**Avis délibéré de la mission régionale
d'autorité environnementale
Hauts-de-France
sur le projet de parc éolien
de la société « Parc éolien de Bertaignemont »
sur les communes d'Orginy-Sainte-Benoîte
et de Landifay-et-Bertaignemont (02)**

n°MRAe 2021-5282

ÉLÉMENTS DE RÉPONSES A L'AVIS RENDU PAR LA MISSION
RÉGIONALE DE L'AUTORITÉ ENVIRONNEMENTALE DES HAUTS DE
FRANCE DU 18 MAI 2021

Mémoire de réponse à l'avis de la MRAe

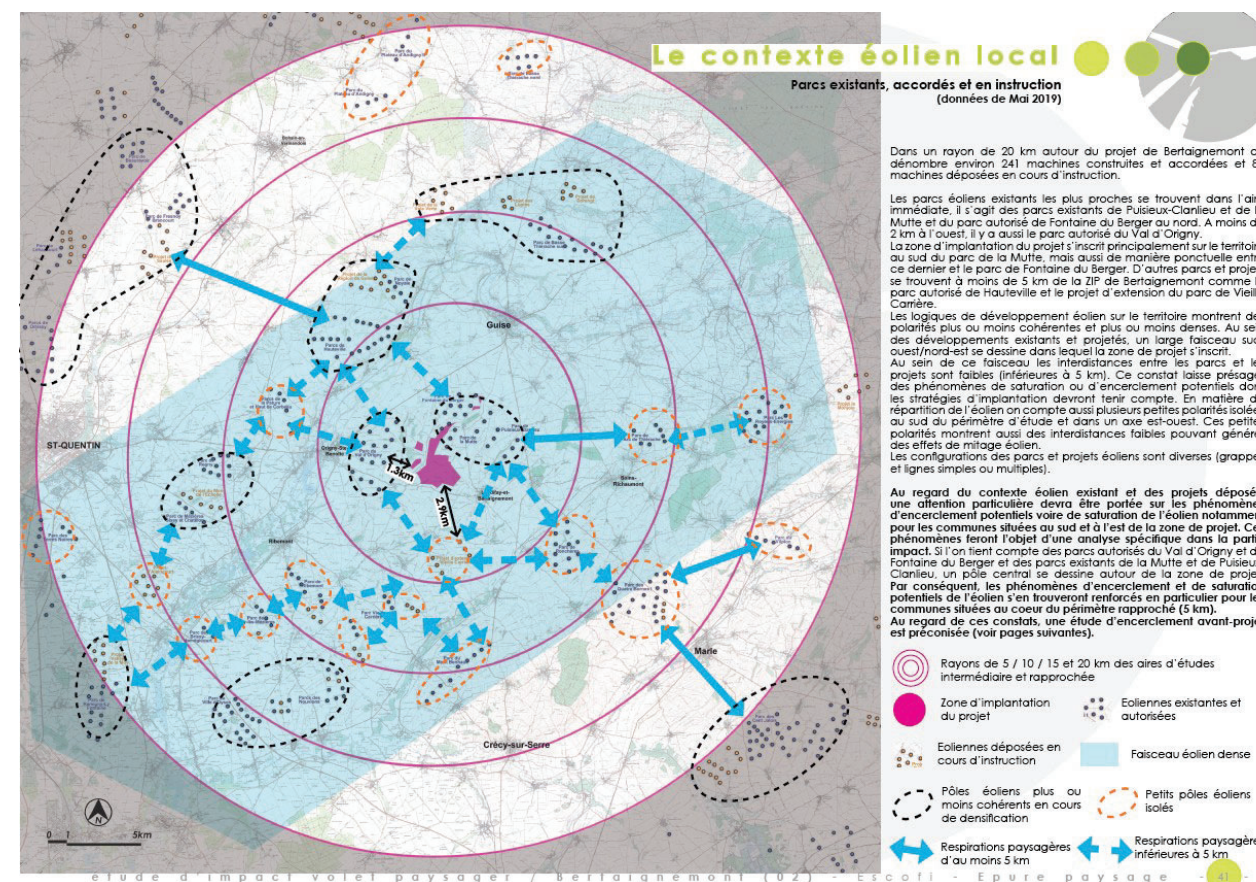
La question du raccordement des postes de livraisons à un poste source n'est pas abordée dans le dossier, pourtant le raccordement est un élément du projet, qui doit être étudié.

L'autorité environnementale recommande de prendre l'attache des gestionnaires de réseaux pour confirmer ou infirmer la possibilité de se raccorder à un poste source. Elle recommande également d'évaluer les impacts prévisibles de ce raccordement au vu des informations disponibles, en particulier de déterminer si des espaces à enjeu seraient concernés par les travaux de raccordement et si des créations de lignes aériennes seraient nécessaires.

D'après le site internet de Caparéseau, les postes sources à proximité du parc éolien de Bertaignemont sont :

- celui de Noyales, situé à environ 11km. Fin juillet 2021, ce poste dispose d'une capacité d'accueil réservée restante à affecter au titre du S3REnR de 0 MW ; il est donc actuellement saturé ;
- celui de Ribemont, à 13km est également saturé ;
- celui de Buire, à 39km. Ce poste dispose d'une capacité d'accueil de 50 MW

Le S3REnR des Hauts-de-France prévoit la création de plusieurs postes sources pour palier à ces manques de capacité. Plusieurs seront prochainement créés, comme en témoigne le lancement d'une seconde adaptation du S3REnR des Hauts-de-France paru le 09/06/2021.

Dans un rayon de 20 km autour des postes de livraison du projet de Bertaignemont, le poste source pouvant être raccordé à ces derniers est le poste source BEAUTOR2, :

CARTE DES HORIZONS OCCUPÉS PAR L'ÉOLIEN INCLUANT LE PROJET - RAYON DE 5 KM DU PROJET

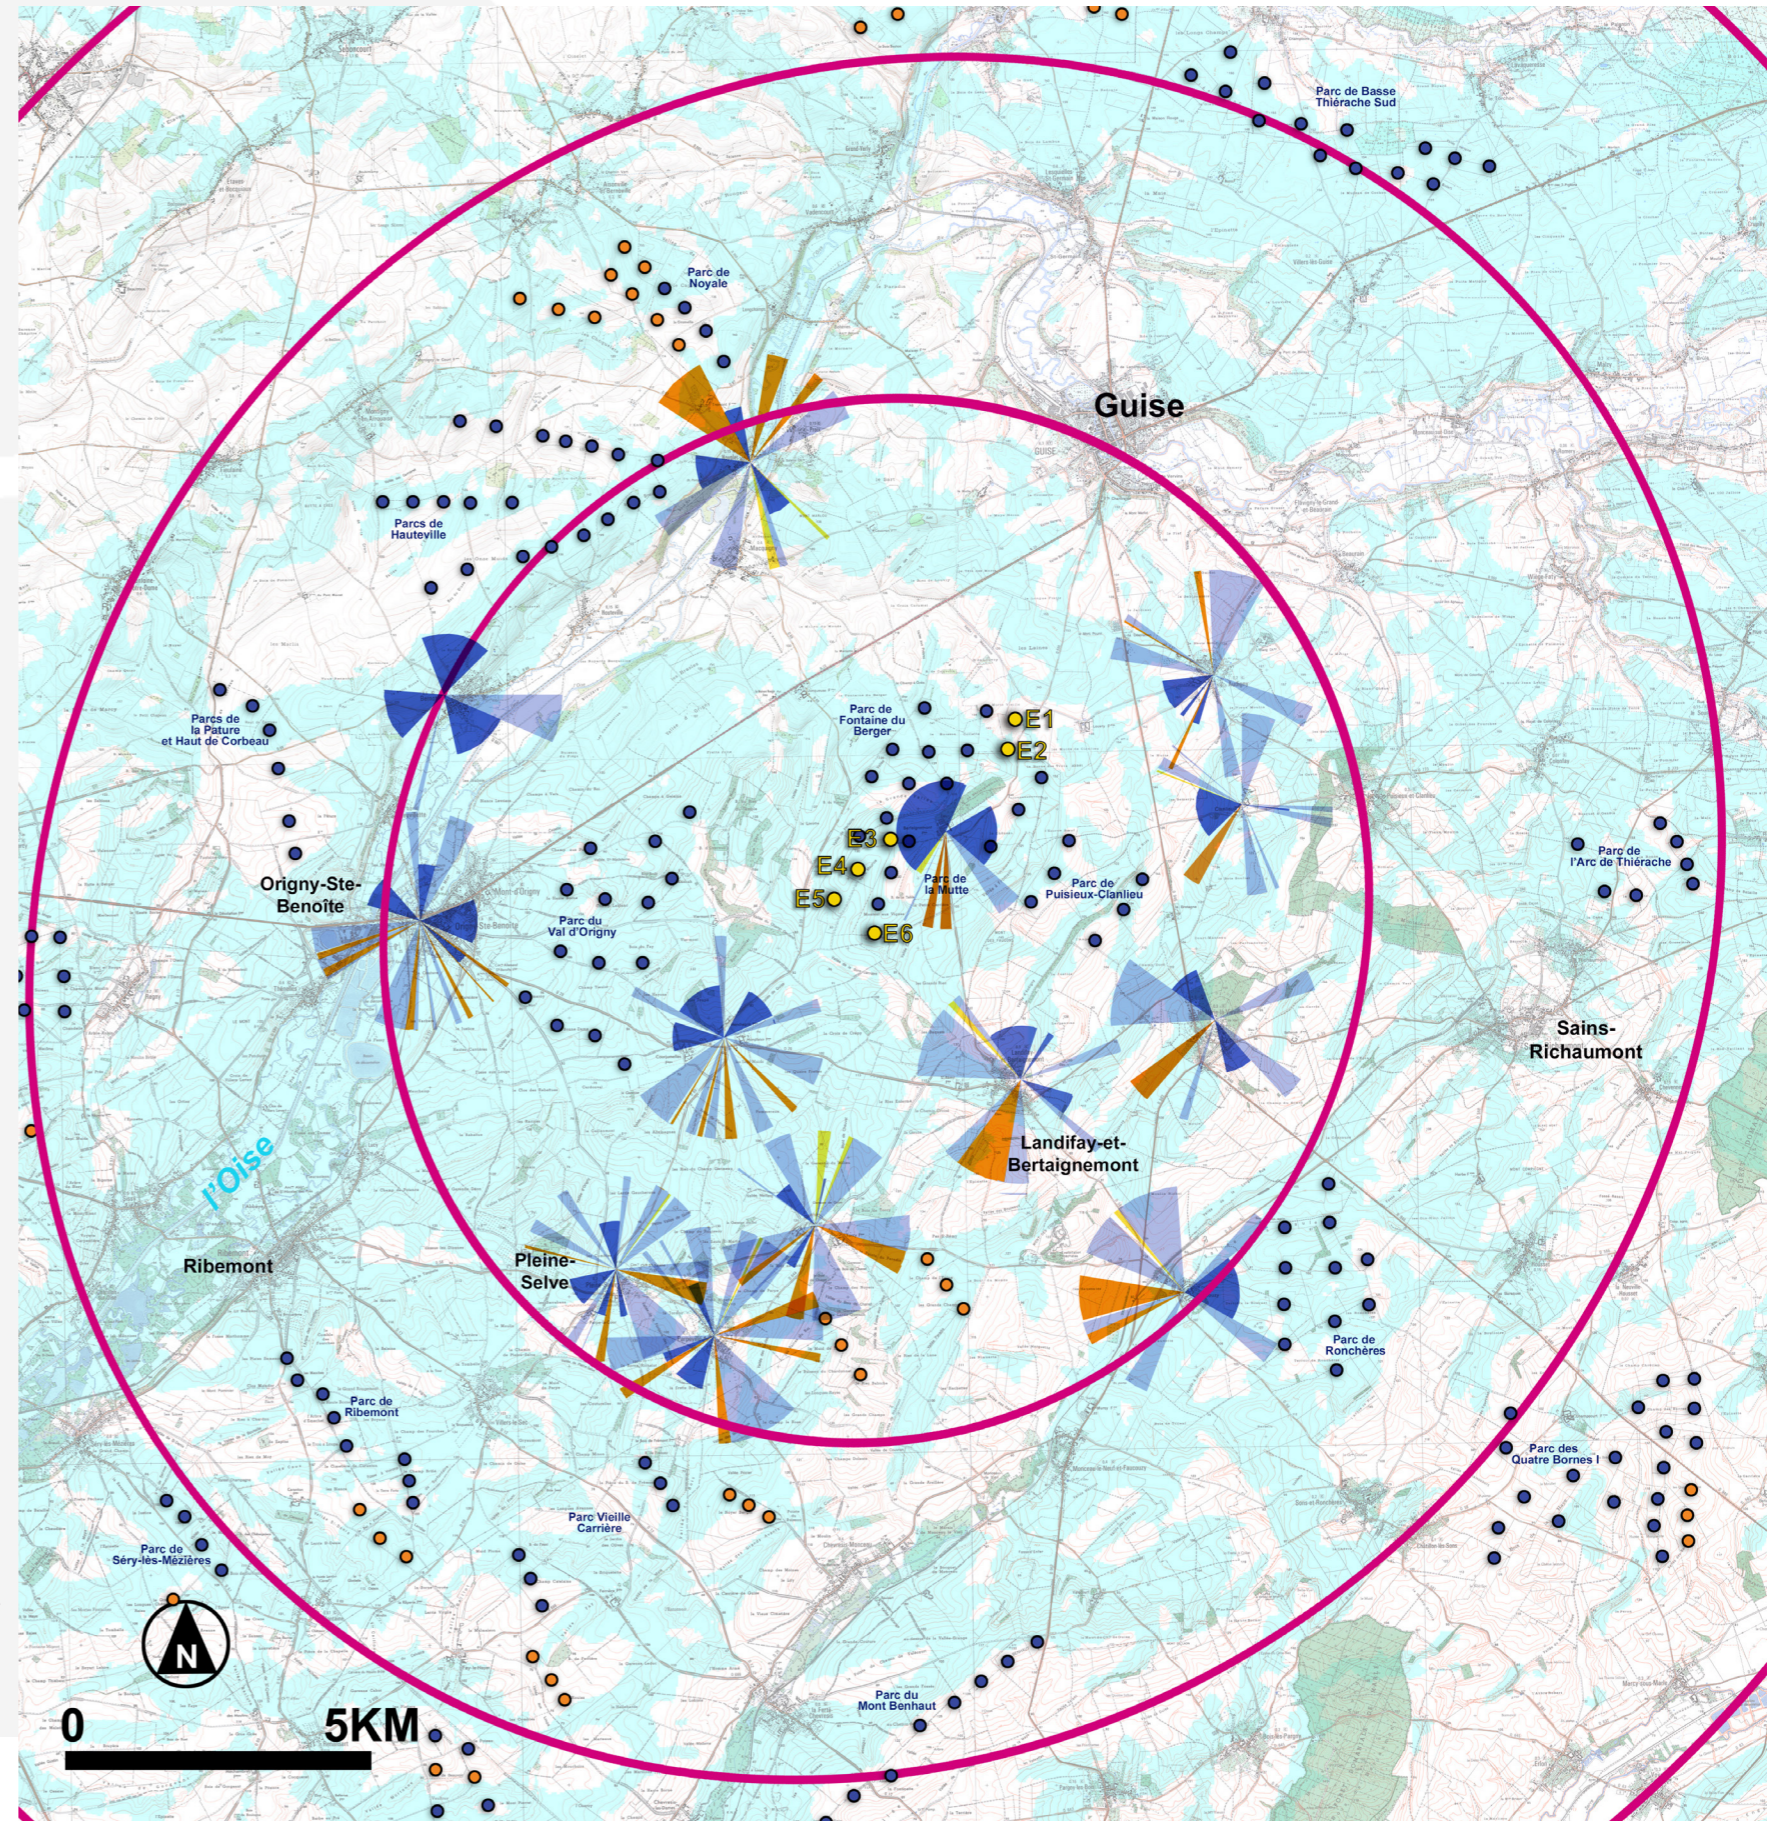
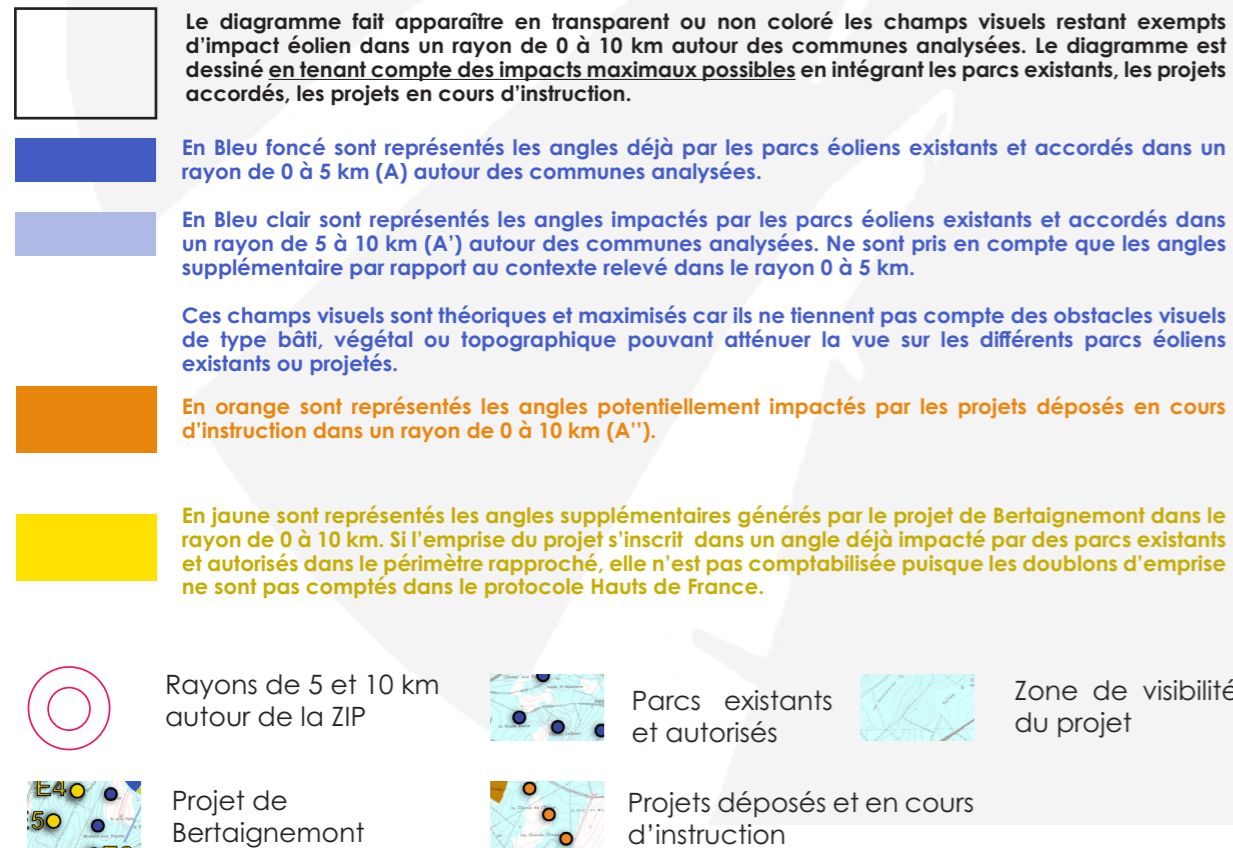
Les résultats ne sont pas détaillés : les angles occupés par les projets éoliens ne sont pas indiqués sur les schémas et les calculs d'indice de densité ne sont pas explicités. Cela ne permet pas de comprendre les calculs.

L'autorité environnementale recommande de détailler l'étude d'encerclement (noter les angles occupés par les projets, expliciter les calculs d'indices).

En réponse à une remarque concernant l'étude paysagère et patrimoniale, l'étude d'encerclement a été mise à jour avec le protocole Hauts de France et détaillée avec la réalisation d'un zoom par commune dans la partie impact (pages 108 à 122).

L'analyse des phénomènes d'encerclement et de saturation présentée ci-après est un outil qui permet d'avoir un regard global sur le paysage éolien actuel et futur (parcs autorisés compris) et d'identifier les phénomènes éventuels d'enfermement par l'éolien sur les communes en prise directe avec le projet.

Avec la prise en compte du projet de Bertaignemont, 75% des communes du périmètre rapproché montre des augmentations des horizons occupés et des indices de densité mais cela reste peu significatif par rapport au contexte existant.

Tracé prévisionnel de raccordement

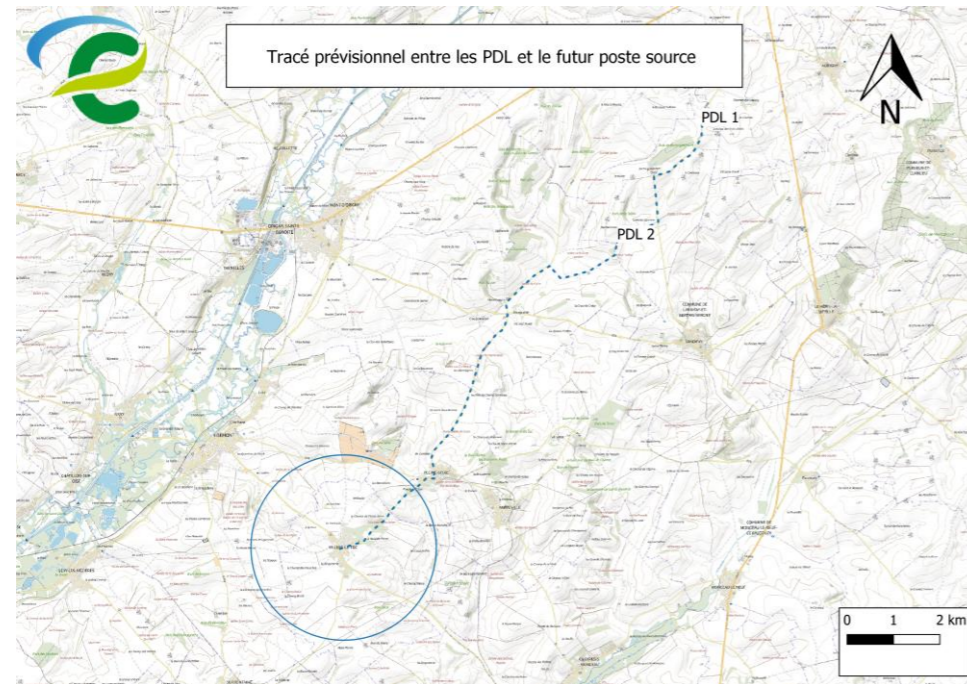
L'autorité environnementale recommande de prendre l'attache des gestionnaires de réseaux pour confirmer ou infirmer la possibilité de se raccorder à un poste source. Elle recommande également d'évaluer les impacts prévisibles de ce raccordement au vu des informations disponibles, en particulier de déterminer si des espaces à enjeu seraient concernés par les travaux de raccordement et si des créations de lignes aériennes seraient nécessaires.

Le tracé des travaux de raccordement est prévu de passer le long de routes importantes, notamment le long de la D586 et de la D69 (voir Carte ci-dessous). Même si quelques haies et boisements sont présents, les espaces à enjeux sont limités puisque le tracé utilise des routes déjà construites, qui passent en pleine plaine agricole.

Figure 1. Protocole de passage sur la surface prospectée

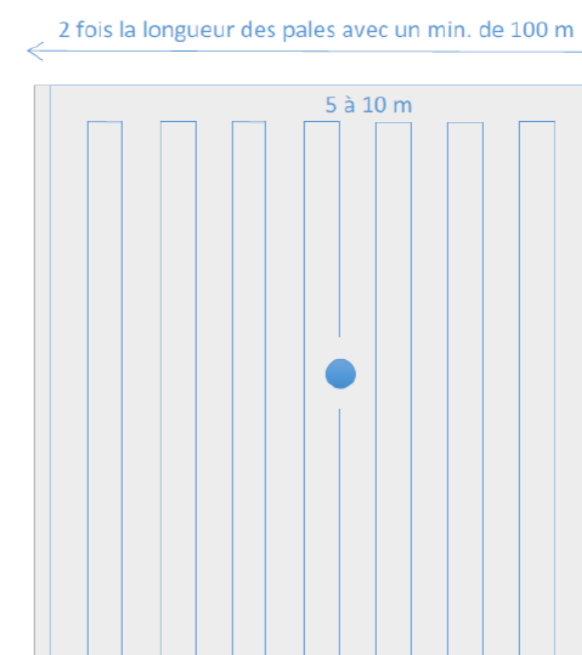
L'autorité environnementale recommande de décrire précisément les protocoles de suivi postimplantation qui seront mis en place, et d'assurer que les données obtenues pourront être comparées avec celles recueillies lors de l'établissement de l'état initial.

La surface prospectée est un carré de 100 m de côté parcourus par des transects à pied avec un écartement de 5 m.

Ainsi, en maintenant une vitesse de 2 km/h, ce qui permet une analyse relativement fidèle, la prospection s'effectue en moyenne en 40 minutes.
